柏崎刈羽原子力発電所

敷地近傍及び敷地の追加調査計画（案）

平成26年 1月24日

東京電力株式会社

敷地内地質調査計画（案）（大湊側）

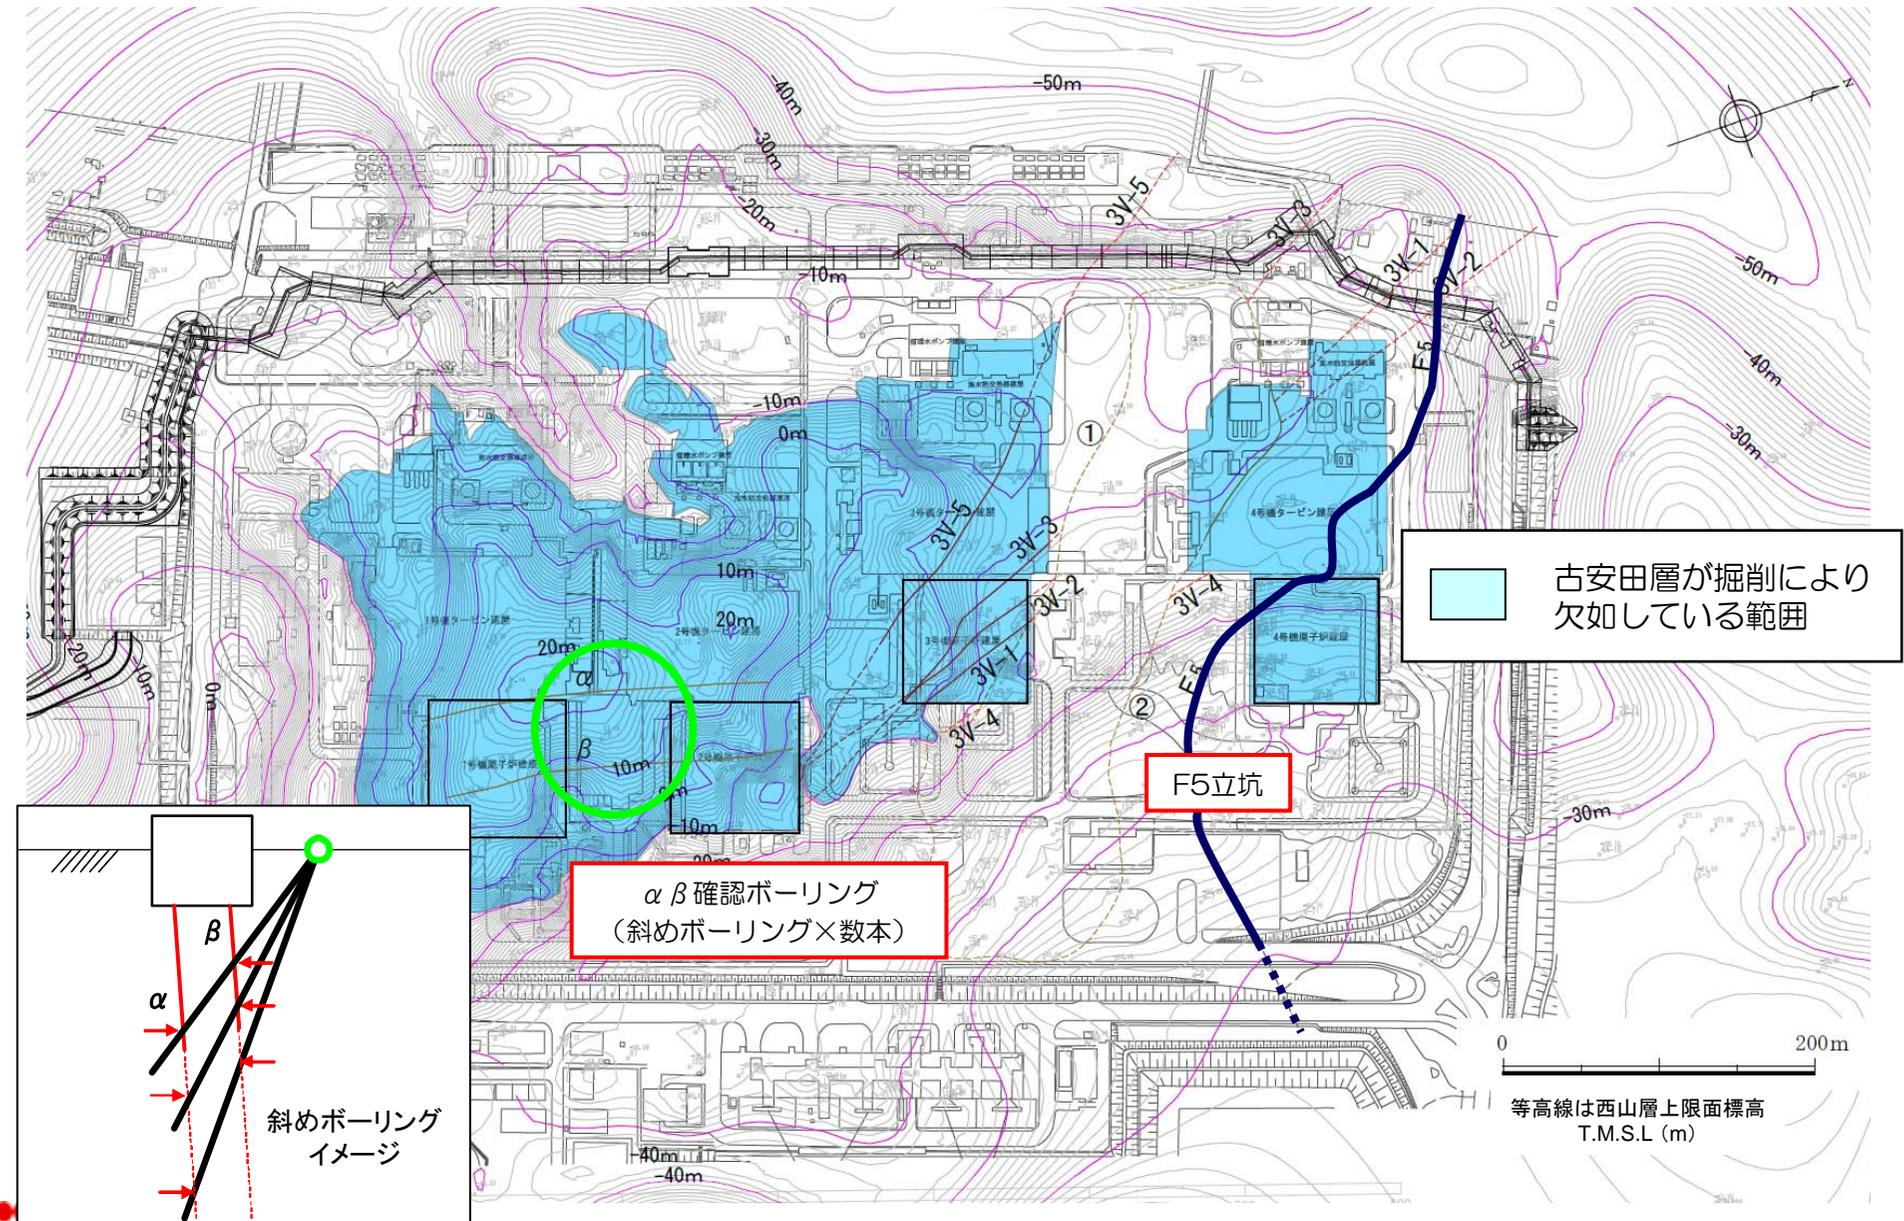
- 敷地内の断層の活動性をトレンチ調査などによって直接確認するために、上載層があって掘削可能な地点を選定して提示すること。場所は、敷地の内外を問わない。

■ 切り切られの関係や断層性状（破碎幅，変位量，分布範囲等）に基づき，V系はV₂断層，F系はF₃断層，L系はL₁断層を代表性を有する断層と評価し，これらの延長部の施工可能な位置を選定。

古安田層堆積年代特定調査計画（案）（大湊側）

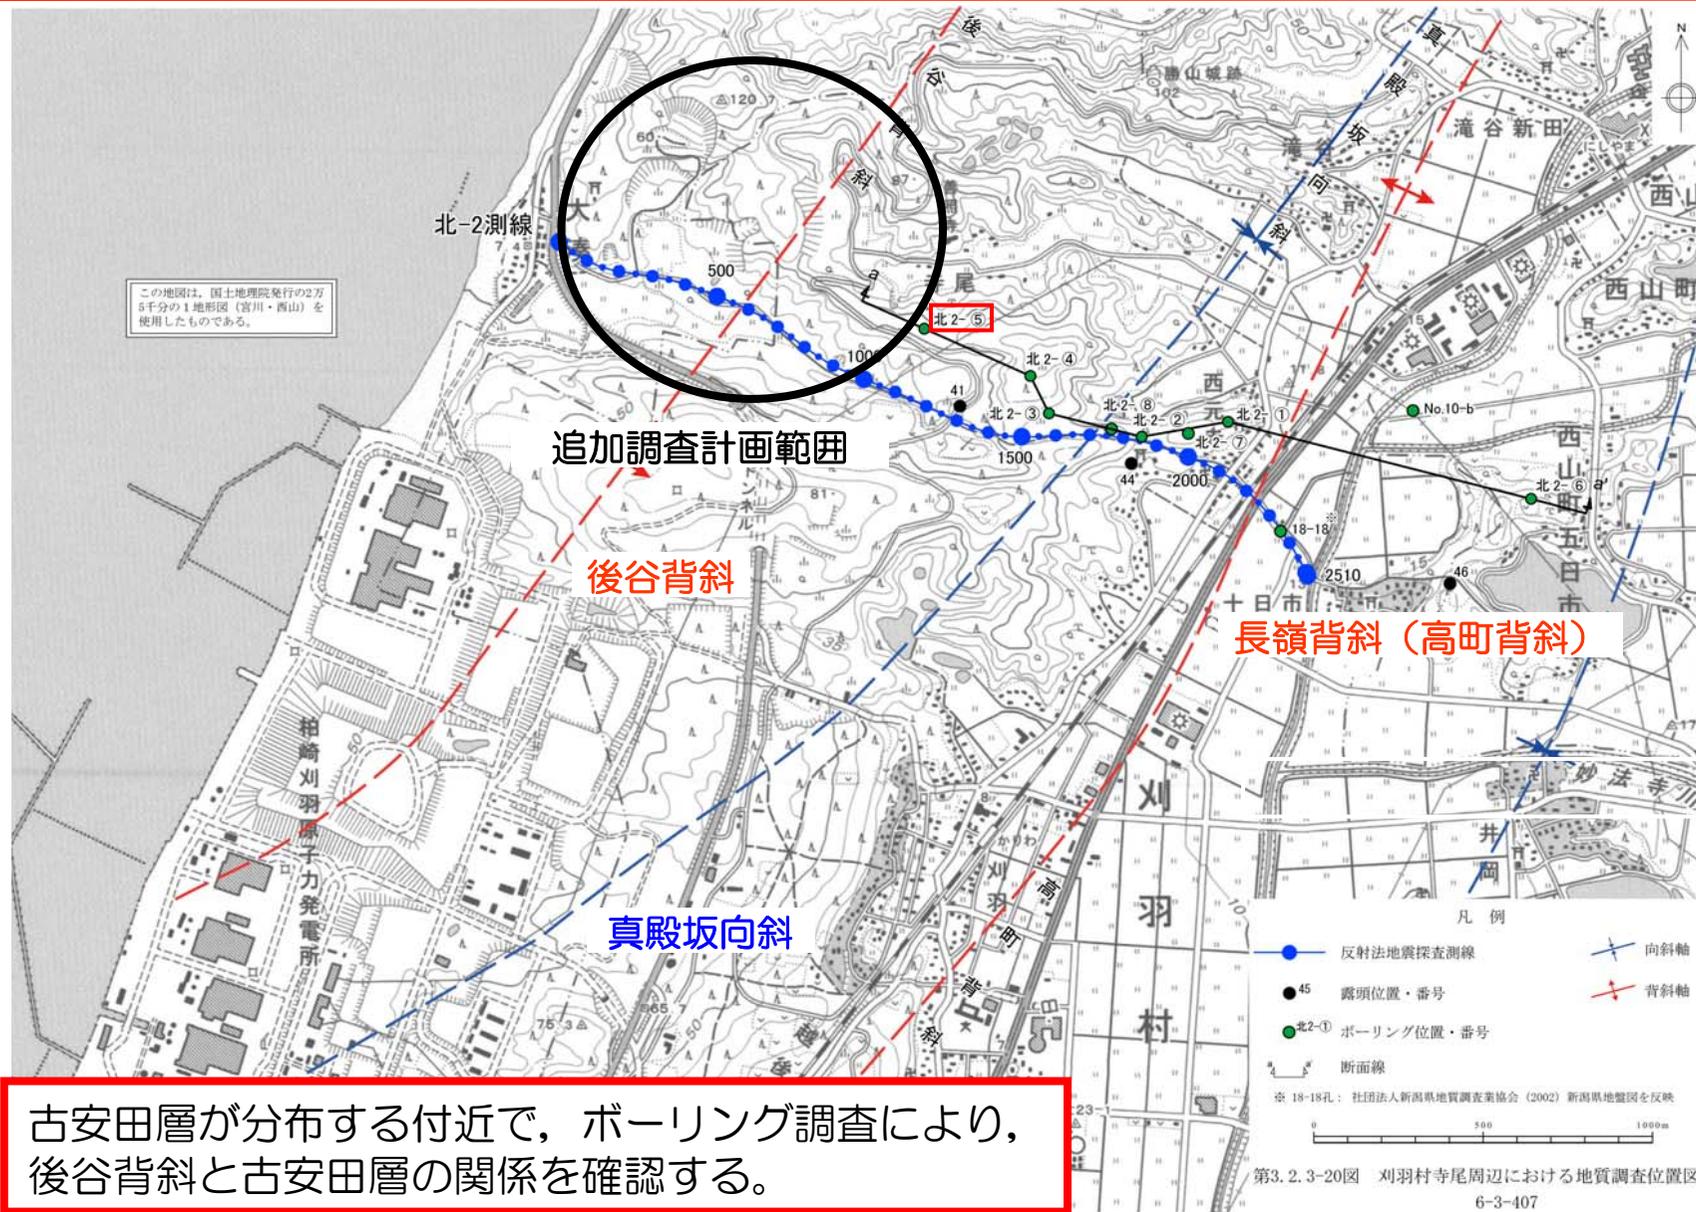
- 大湊側においても古安田層の年代特定のための追加ボーリング計画を検討すること。

古安田層が分布する付近で、ボーリング調査を実施し、大湊側の古安田層を確認する。

北2-⑤孔より西側の褶曲構造の活動性に関する調査計画（案）

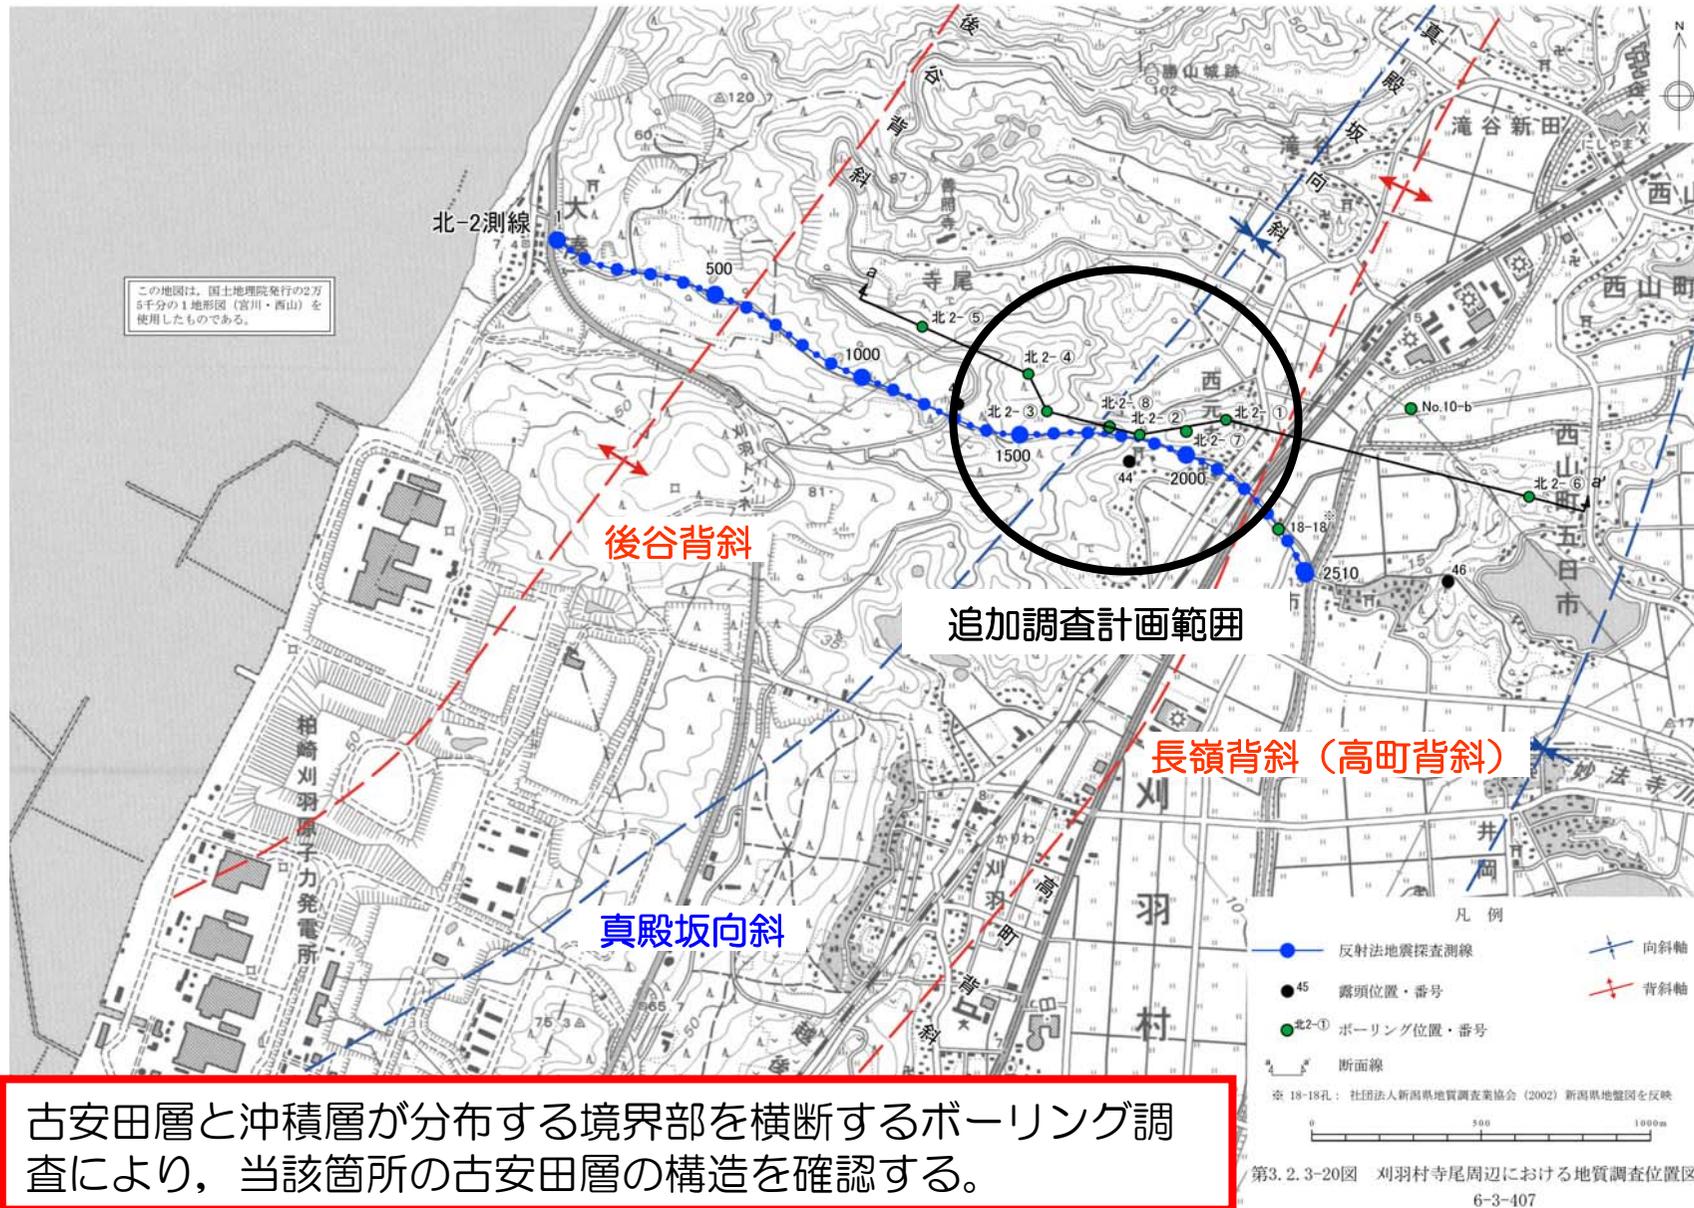
- 北ー2測線について、北2ー⑤ボーリング孔よりも西の区間、背斜・向斜を含む区間について、既存ボーリングの間隔を補完するように、稠密群列ボーリングを計画すること。

古安田層が分布する付近で、ボーリング調査により、後谷背斜と古安田層の関係を確認する。

寺尾付近の断層に関する調査計画（案）

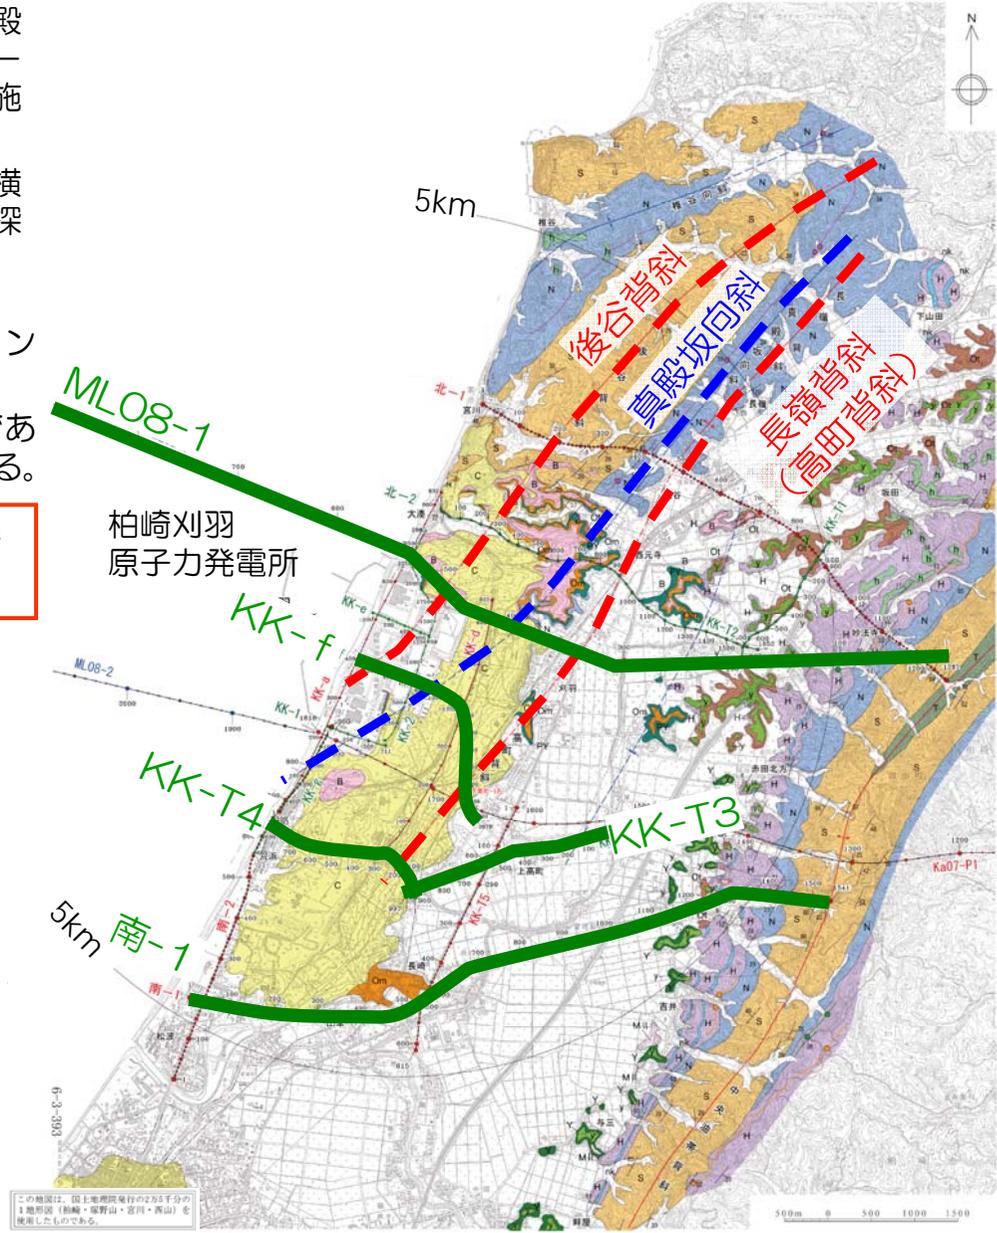
- 寺尾付近の断層について、背斜軸付近の断層の有無を確認することを目的として、稠密群列ボーリングを計画すること。
- 寺尾付近の断層の活動性について、トレンチ調査などにより直接確認するため、上載層があって掘削可能な地点を選定して提示すること。

ボーリング調査及びトレンチ調査により、寺尾付近の断層の性状及び形態を確認する。

長嶺背斜（高町背斜）の活動性に関する調査計画（案）①

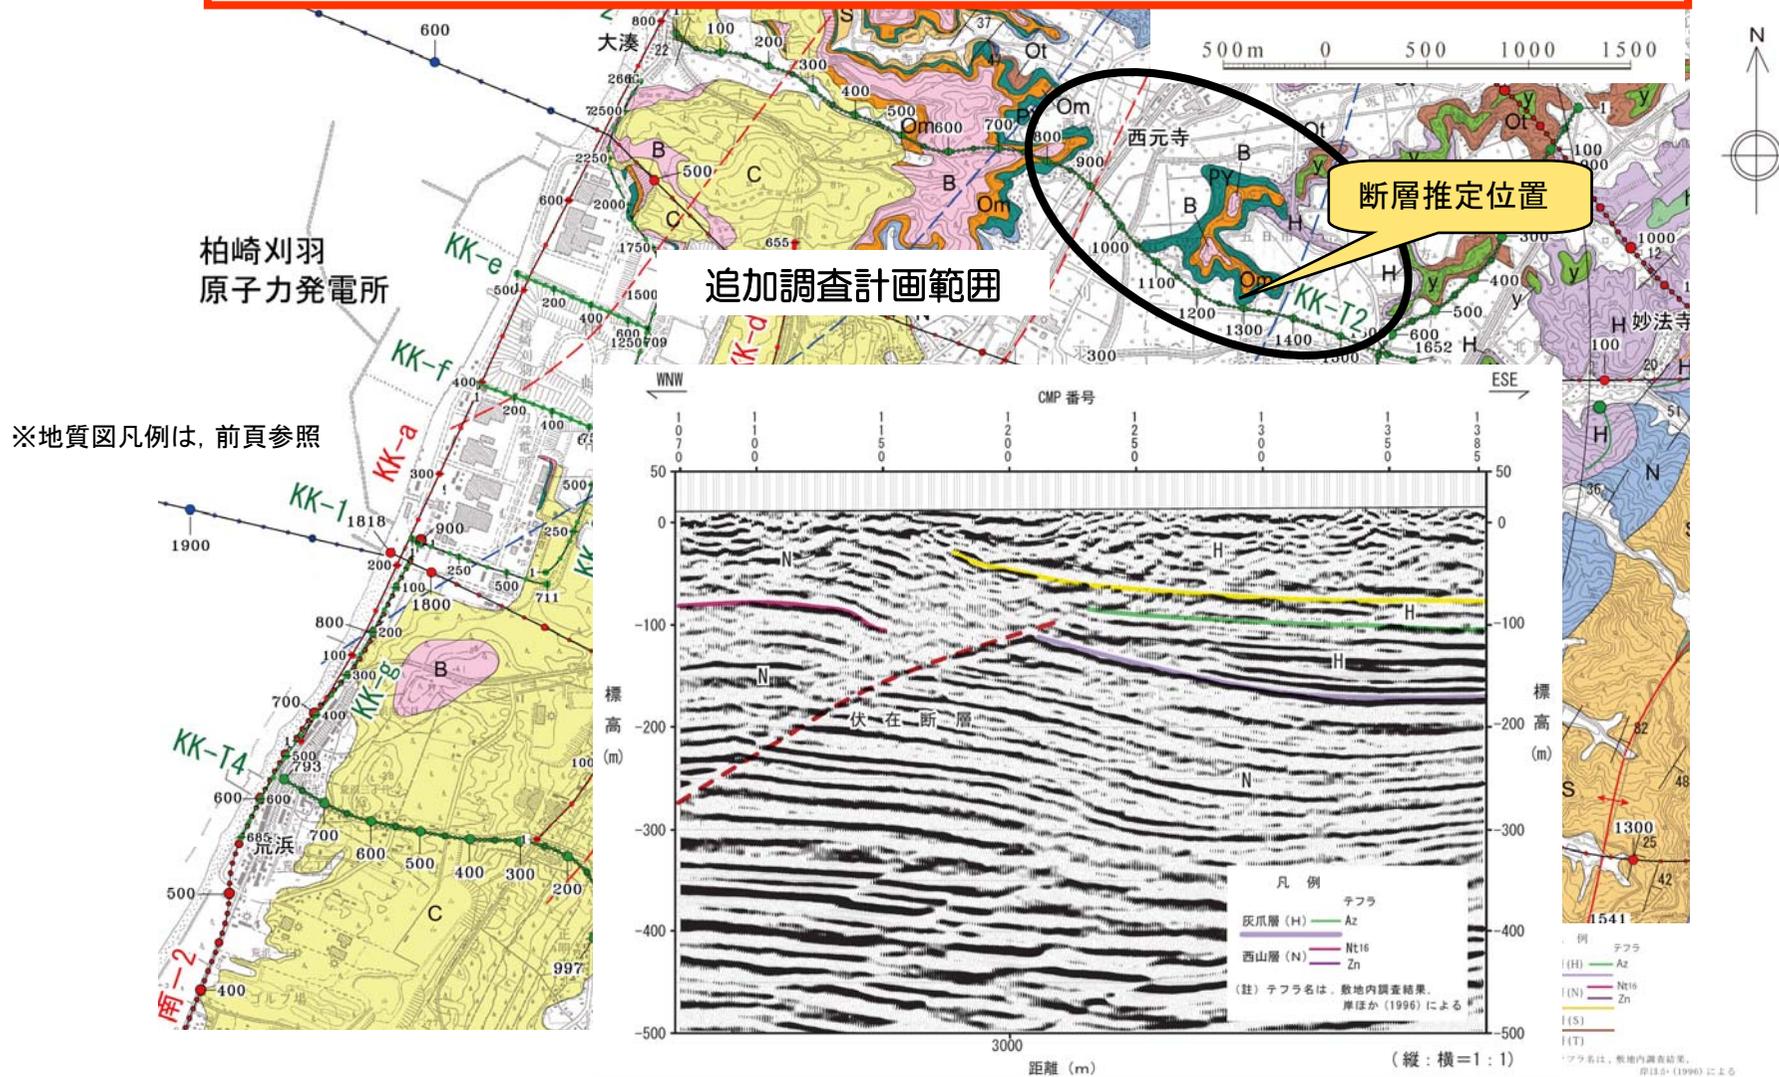
- 長嶺背斜（高町背斜）の活動性を確認するため、ML08-1，KK-f，KK-T4，南1測線において浅層反射法地震探査，稠密群列ボーリングを計画すること。

古安田層が分布する付近で、浅層反射法地震探査とボーリング調査により、長嶺背斜（高町背斜）と古安田層の関係を確認する。
